**AVIS RELATIF À LA PROTECTION
CONTRE LES EVENTUELS EFFETS NOCIFS ET NUISANCES
PROVOQUÉS PAR LES RAYONNEMENTS NON IONISANTS
GÉNÉRÉS PAR DES ANTENNES ÉMETTRICES STATIONNAIRES**

Commune : COUVIN - Exploitant : TELENET GROUP

Référence exploitant : NR1111A

Rapport n° 1780 / 2024

Figure 1 : Vue en plan des lieux de séjour et des points de contrôle

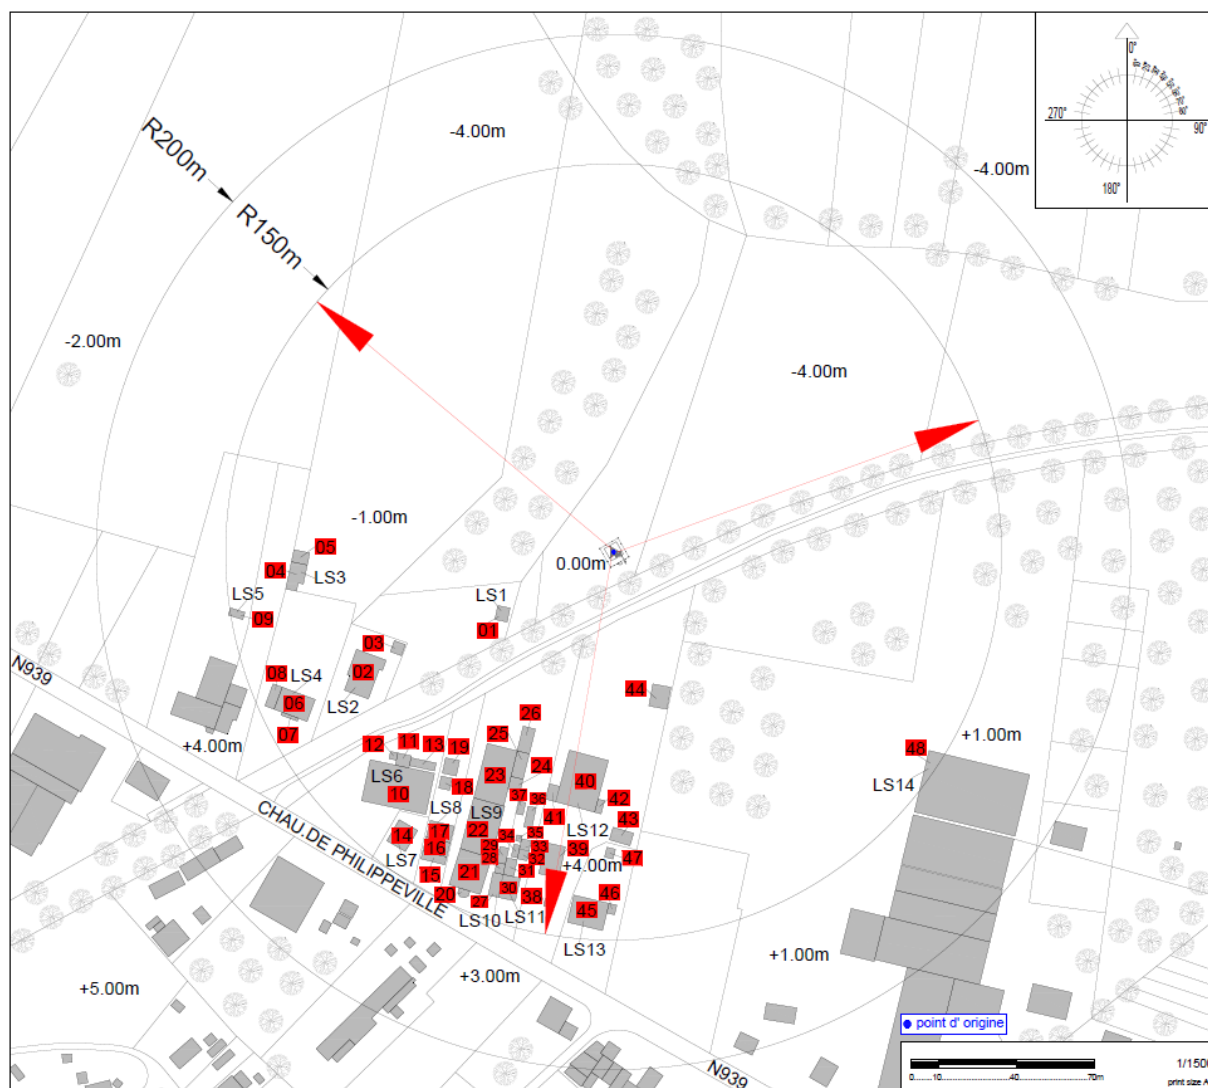
Les fréquences d'émission, la puissance rayonnée par chacune des antennes et leur gain permettent de déterminer le rayon de la zone à analyser. Tout dépassement de la limite par installation est exclu en dehors de cette zone. Le tableau 2 reprend les 35 LS² pour lesquels l'indice d'exposition est le plus élevé. Les différentes colonnes indiquent :

- le numéro du point de contrôle repris sur un des plans de la figure 1;
- le numéro du LS dans lequel se trouve le point de contrôle de la 1^{ère} colonne ;
- l'atténuation d'obstacle prise en compte pour le calcul de l'indice d'exposition dans le LS ;
- le résultat du calcul de l'indice d'exposition.

En ce qui concerne les antennes de l'installation mentionnées dans le tableau 1, la distance maximale à laquelle la limite pourrait être atteinte, à l'extérieur, est égale à 91,3 m. S'il n'y a pas de LS à une distance inférieure, les antennes respectent forcément la limite d'immission.

Dans le cas des LS situés à l'intérieur des bâtiments, une atténuation d'obstacle est prise en compte et il en résulte que la distance maximale à laquelle la limite pourrait être atteinte se réduit à 64,6 m.

Figure 2 : Vue en plan des installations d'antennes dans un rayon de 300 mètres autour de l'installation faisant l'objet de la demande d'avis

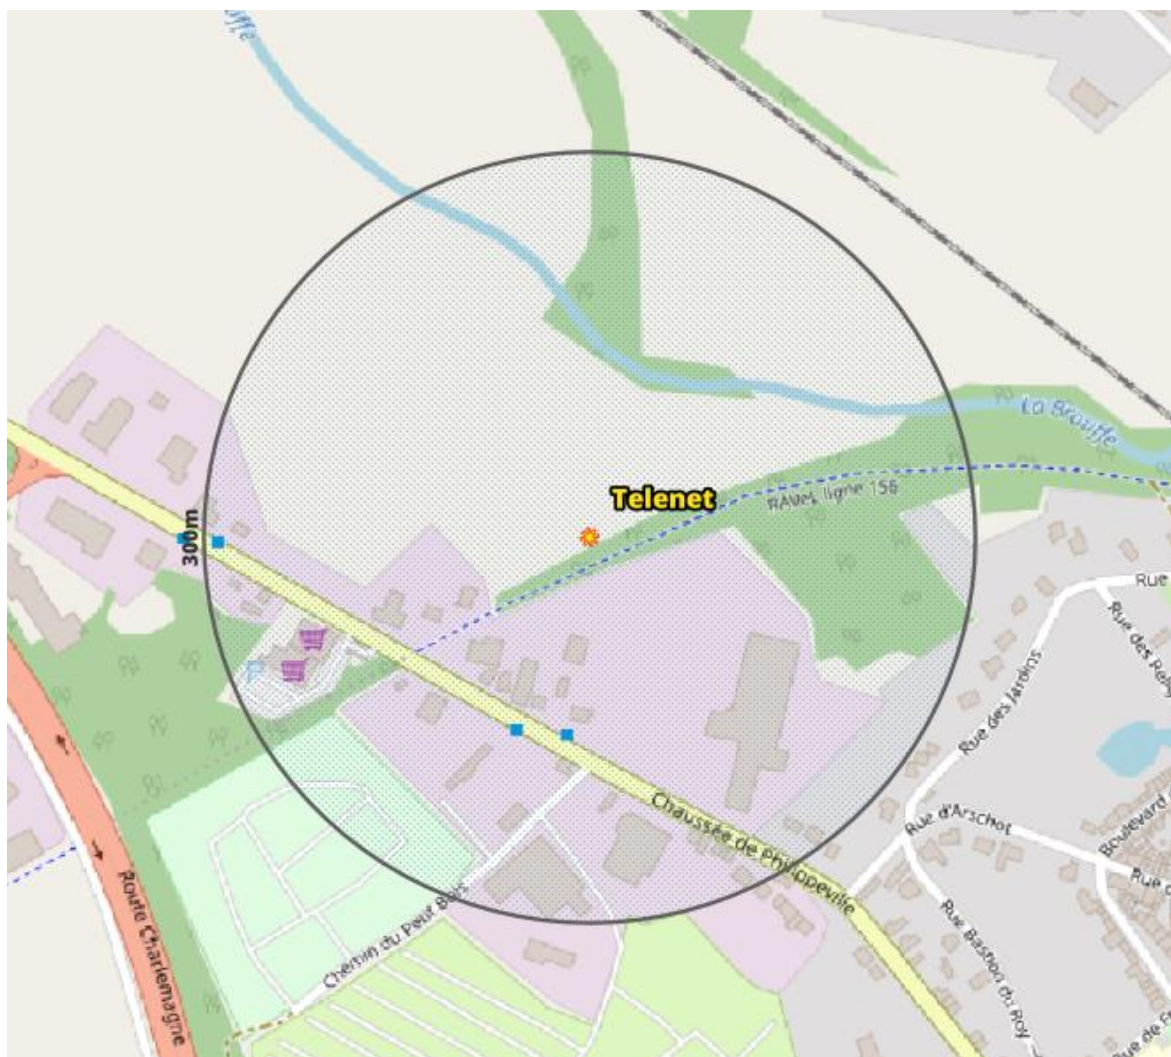
Le plan en projection verticale de la figure 2 indique la localisation des installations d'antennes émettrices stationnaires visées par le décret et situées dans un rayon de 300 mètres autour de l'installation référencée dans le paragraphe 2 et localisée au centre du cercle. Les données de localisation de ces antennes et les avis correspondant sont accessibles via le cadastre en ligne des antennes émettrices stationnaires⁶. Les installations prises en compte dans l'évaluation du respect de la limite cumulative sont les installations d'antennes émettrices déclarées en service par l'exploitant à la date du présent avis, à l'exception de l'installation référencée dans le paragraphe 2 et éventuellement d'autres installations ayant fait l'objet d'une demande d'avis à la même date et qui sont situées à l'intérieur de la zone de 300 mètres de rayon.

- il y a au plus 4 installations d'antennes émettrices stationnaires présentes dans la zone d'évaluation de 300 mètres de rayon représentée dans la figure 2, y inclus l'installation référencée dans le paragraphe 2 : la limite cumulative définie à l'article 4, §2 du décret est nécessairement respectée dans les lieux de séjour à l'intérieur de la zone d'évaluation de 300 mètres de rayon ;

- b) il y a exactement 5 installations d'antennes émettrices stationnaires présentes dans la zone d'évaluation de 300 mètres de rayon représentée dans la figure 2, y inclus l'installation référencée dans le paragraphe 2 et il existe, pour 3 ou 4 de ces installations, un avis attestant le respect de la limite abrogée de 3 V/m : la limite cumulative définie à l'article 4, §2 du décret est nécessairement respectée dans les lieux de séjour à l'intérieur de la zone d'évaluation de 300 mètres de rayon ;

- c) dans tous les autres cas, il a été vérifié que la limite cumulative définie à l'article 4, §2 du décret n'est pas dépassée dans les lieux de séjour sur base du nombre d'installations localisées dans la zone d'évaluation de 300 mètres de rayon représentée dans la figure 2, de leur localisation ainsi que des données inscrites dans la figure 1 et au paragraphe 4 du présent avis et dans les avis attestant le respect de la limite par installation ou de la limite abrogée de 3 V/m relatifs aux autres installations reprises dans la figure 2.

Compte tenu des considérations ci-dessus, il apparaît que l'intensité du rayonnement électromagnétique généré, dans les lieux de séjour situés dans un rayon de 300 mètres autour de l'installation référencée dans le paragraphe 2, par l'ensemble des antennes émettrices stationnaires de l'ensemble des exploitants du même site d'antennes émettrices stationnaires respecte la limite fixée à l'article 4, § 2 du décret.
